NEVE DIVERSA

*Considerazioni tecniche
sul progetto di fattibilità della
funivia Doganaccia – Scaffaiolo*

Mauro Chessa

Commissione Regionale Tutela Ambiente Montano – CAI Toscana

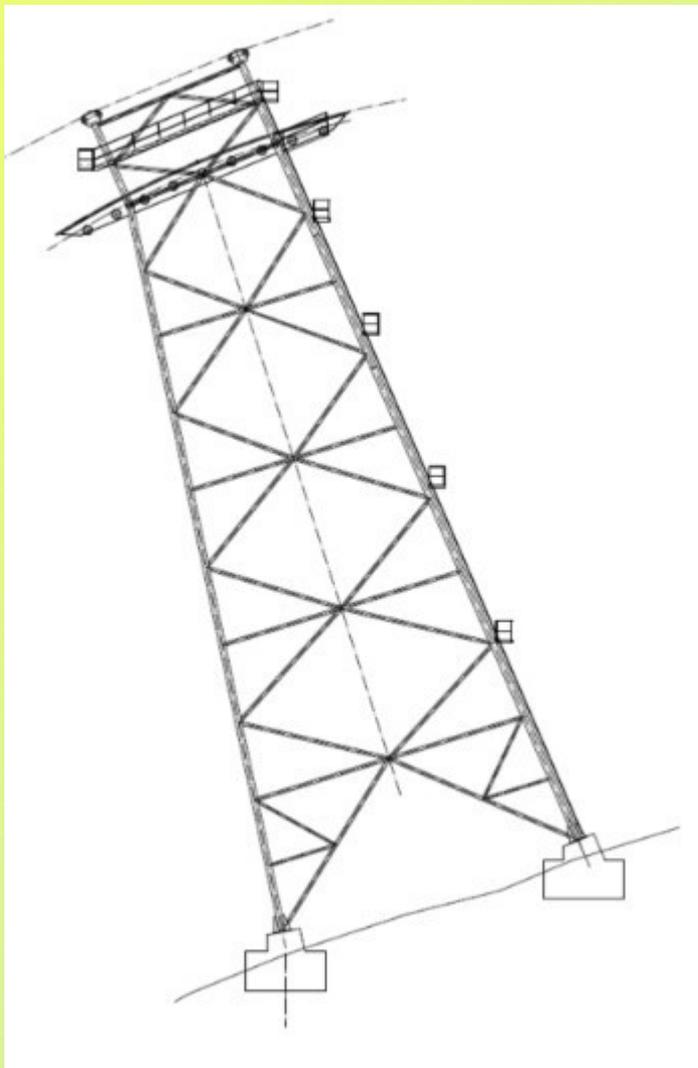
Un aspetto che pare particolarmente critico a chi conosce quell'ambiente è quello della sicurezza, sia per le insidie invernali (soprattutto presenza di ghiaccio) sia per l'esposizione al vento e alle tempeste di neve.

Il rifugio non è assolutamente in grado di accogliere un maggiore afflusso estivo ne tanto meno, quando aperto, di garantire ricovero invernale alle 240 persone/ora che potrebbero salire e rimanere bloccate dalla interruzione del servizio.

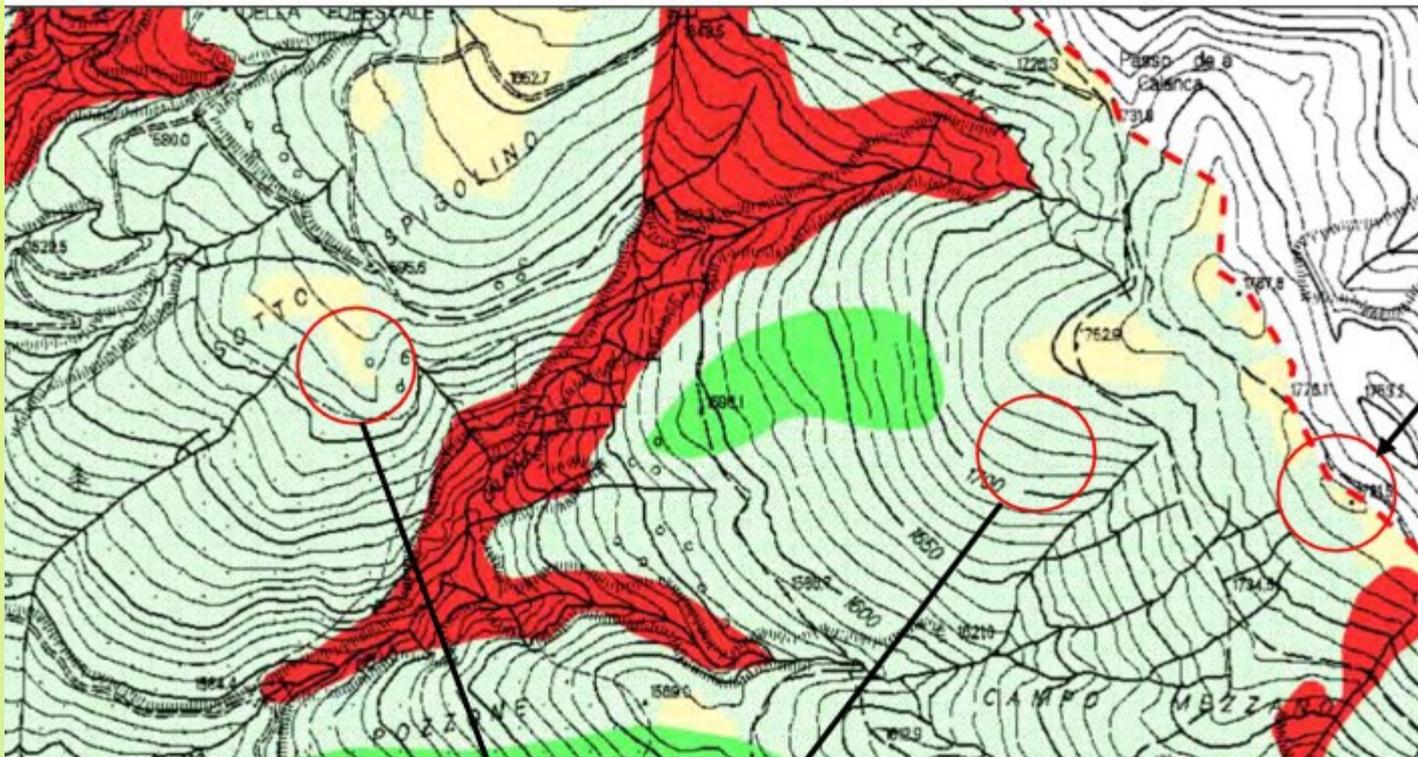
Nella fase della realizzazione dei tralicci è particolarmente rilevante il problema delle fondazioni dei tralicci:

al contrario di quanto si evince dalla descrizione a pag. 23 della Relazione Tecnica Generale Illustrativa, dove sono rappresentati piccoli plinti, nel Computo Metrico si legge che per ciascuno è previsto uno sbancamento di 750 mc, in totale **1500 mc equivalenti a circa 60 grossi camion cassonati (da 40 ton)**.

Lo Studio di Fattibilità non dice dove sarà allocato questo **enorme volume di terreno** ne come i **mezzi** raggiungeranno i cantieri
